**ROA.271.40.2017**

Dotyczy: postępowania o udzielenie zamówienia publicznego pn. „**Dąbrowa – budowa wigwamu indiańskiego wraz z wyposażeniem i infrastrukturą zewnętrzną na działce nr 423/8 przy ul. Tęczowej**”.

Przykładowy wzór ławki:

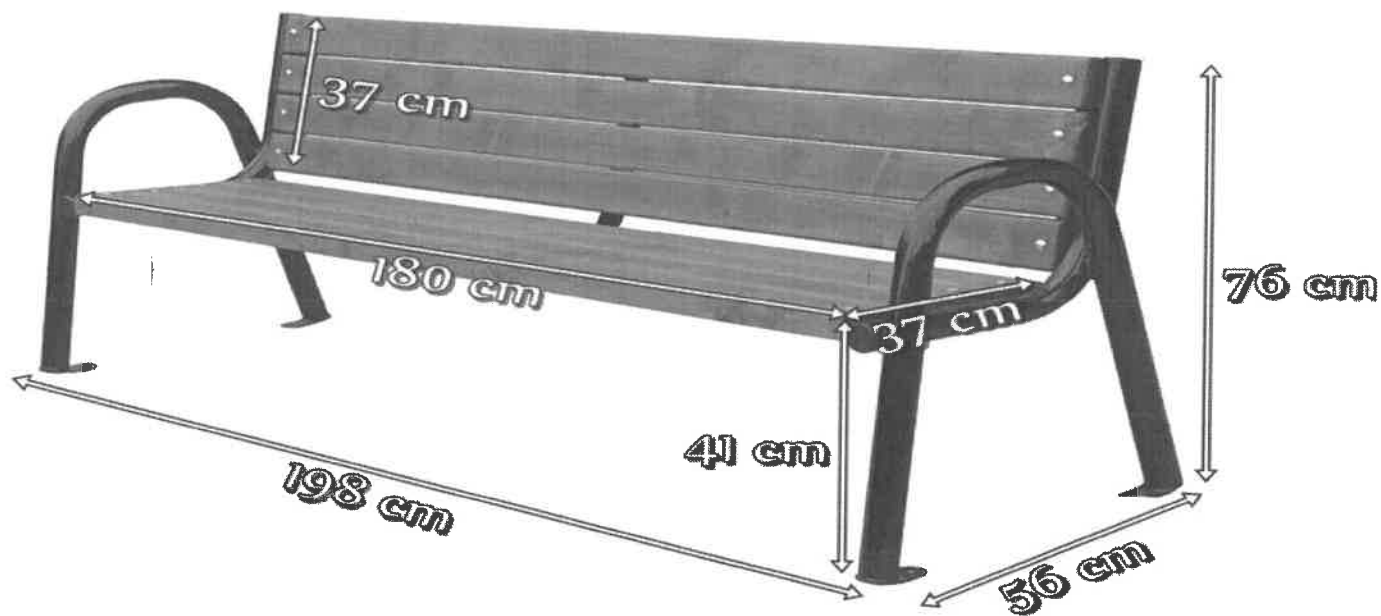
**Pytanie nr 3** W pozycji 70 przedmiaru robót mowa jest o ławkach, proszę o określenie gdzie one występują i z jakiego materiału wykonane? Jeżeli są to ławki wewnętrzne wigwamu jest ich za mało w przedmiarze robót

**Odpowiedź:** Pozycja 70 dotyczy ławek zewnętrznych. Stelaż ławki winien zostać wykonany z rur stalowych pomalowanych proszkowo na kolor czarny z możliwością montażu do podłoża, siedzisko wykonane z drewna świerkowego malowanego dwukrotnie na kolor zbliżony do wigwamu (sosna lub dąb). Przybliżone wymiary ławki +/- 5%:

Długość całkowita ławki: 198 cm

- Wysokość całkowita: 76 cm

- Wysokość siedziska (łącznie z deską): 41 cm przód i 39 cm tył siedziska

- Szerokość siedziska: 37 cm

- Szerokość oparcia: 37 cm

- Rozstaw nóg: 56 cm (od osi nogi do osi nogi).

- Szerokość deski: 8 cm

- Grubość deski: 4 cm

- Długość deski : 180 cm
